APPARATO DISTRIBUTORE 4 C C

(Insieme dell'albero a camme)

Gruppo 746 (101 a 106; 109 a 110) a doppia espansione.

Disegni: FS. N. 2189040; Caprotti N. 3211/2-338.

Tracciato, sulla manovellina, di verifica calettatura camme.

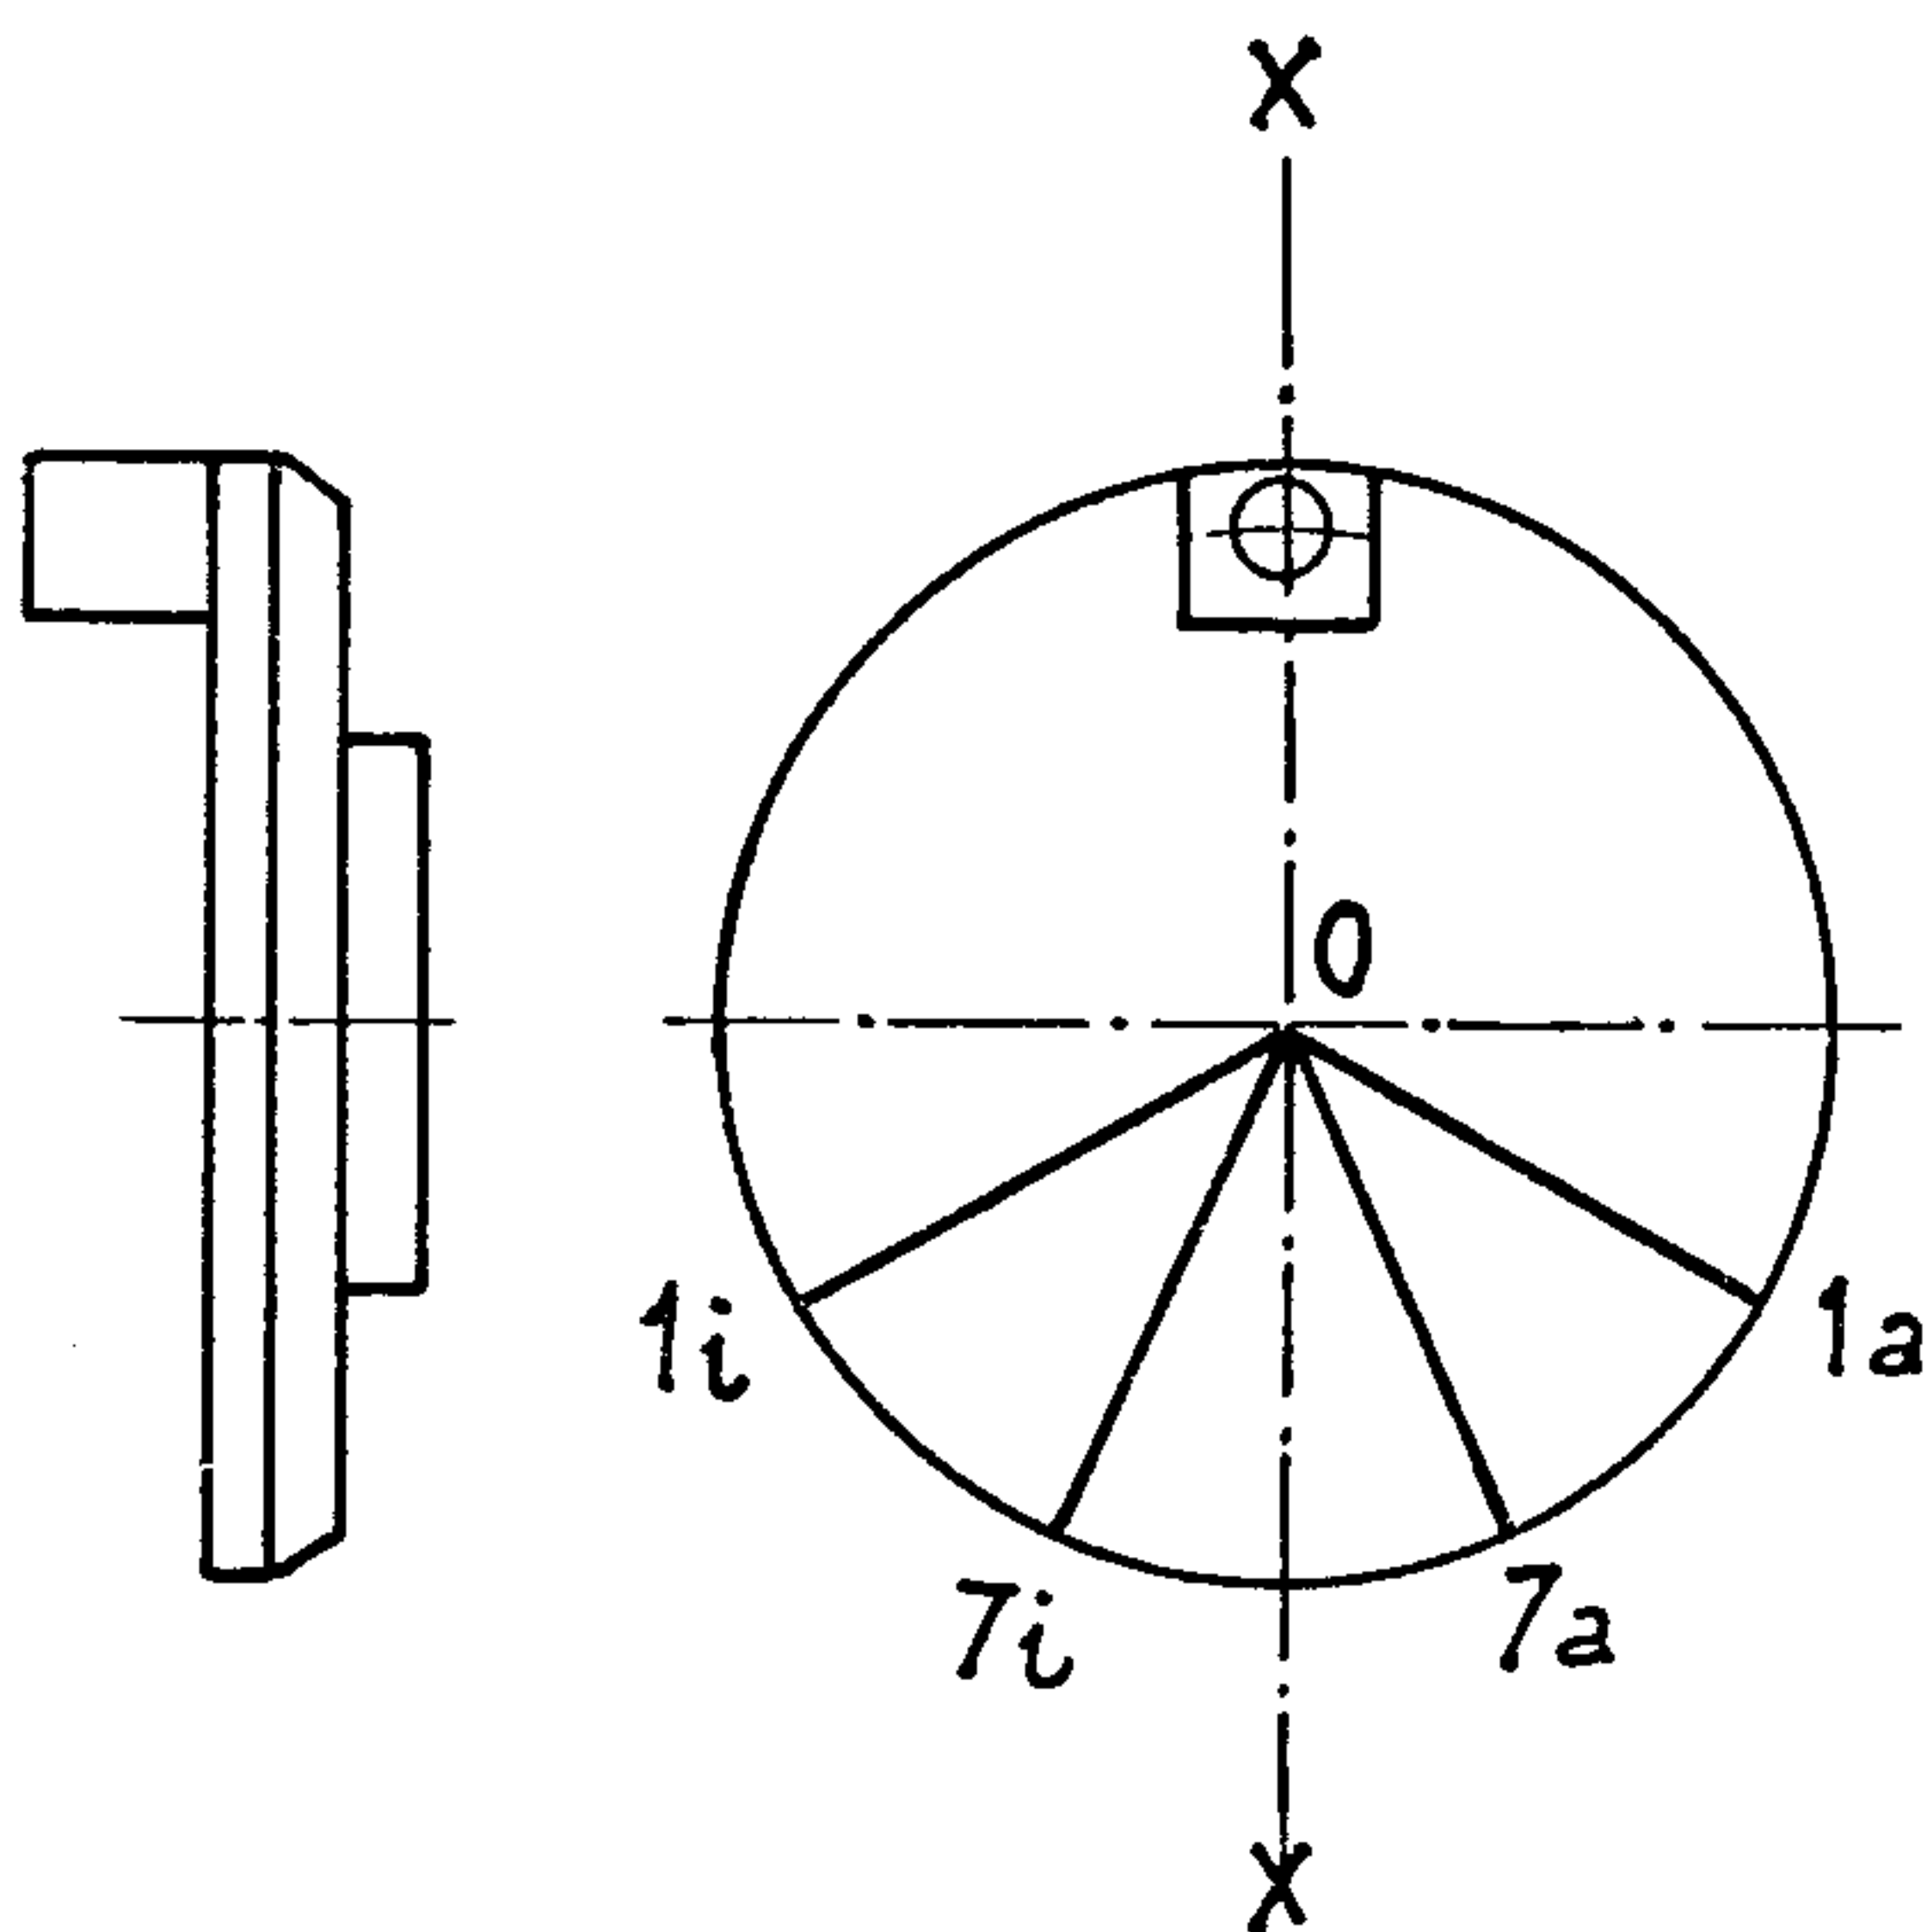
Varianti alla manovellina d'origine, indispensabili per le locomotive nelle quali gli alberi trasversali di trasmissione sono supportati da cuscinetto a sfere.
